**Korrektur zum
Handbuch 11335106
Ausgabe 04/2005**

MOVIDRIVE® MDX61B
Applikation „Erweiterte Buspositionierung“

1.1 Anschluss-Schaltbild MOVIDRIVE® MDX61B

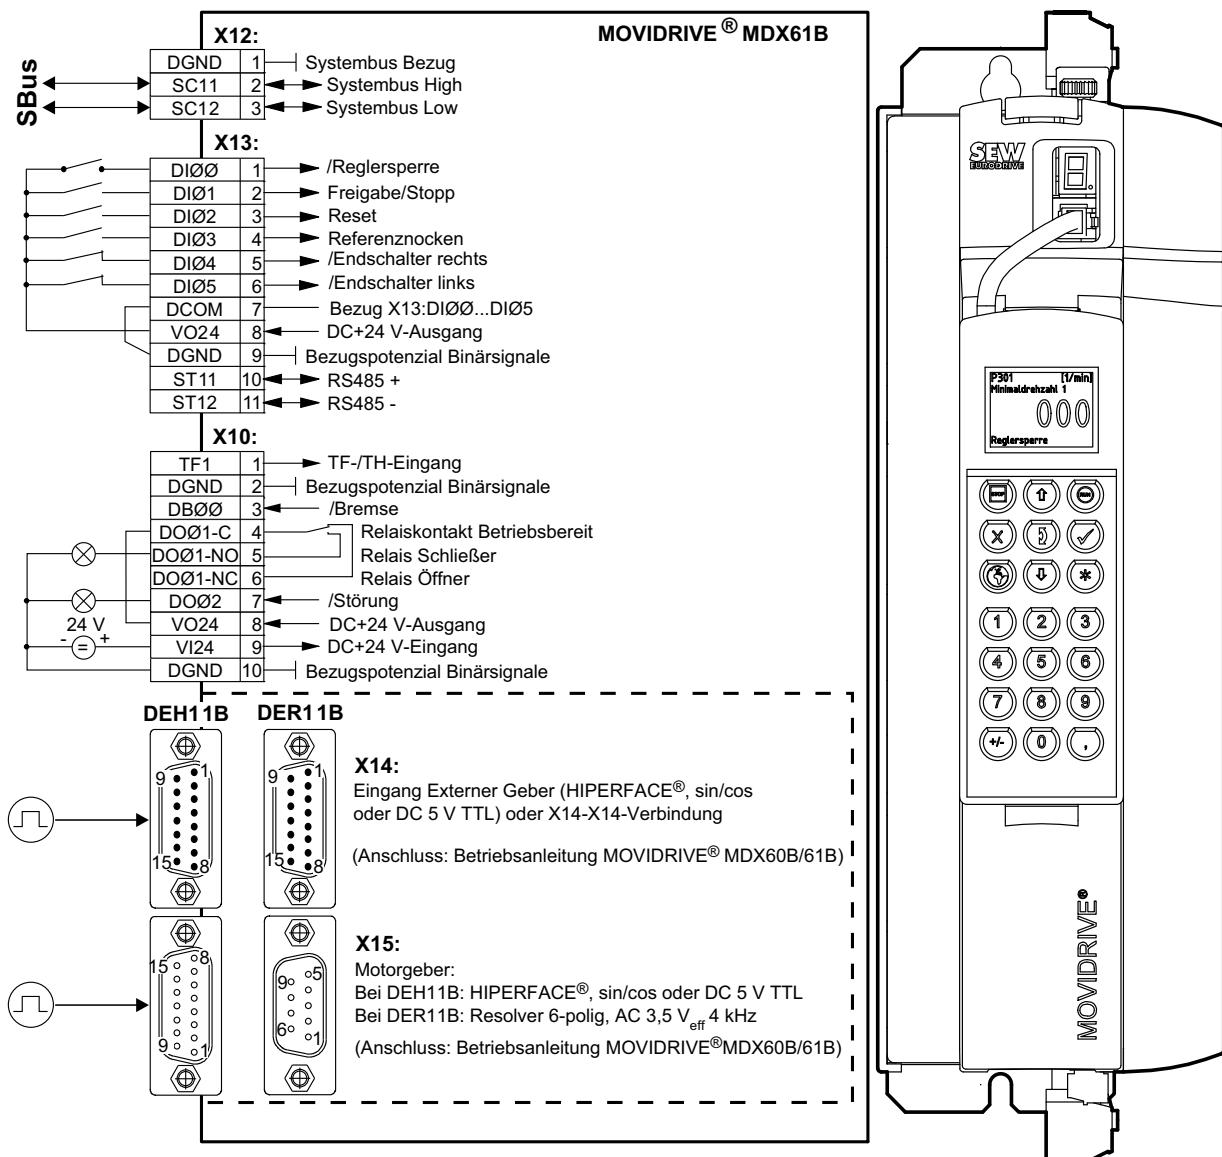
Die folgende Darstellung ersetzt Bild 6: Anschluss-Schaltbild MOVIDRIVE® MDX61B mit Option DEH11B oder DER11B.

In der ursprünglichen Darstellung sind falsche Pin-Bezeichnungen an X14 und X15.
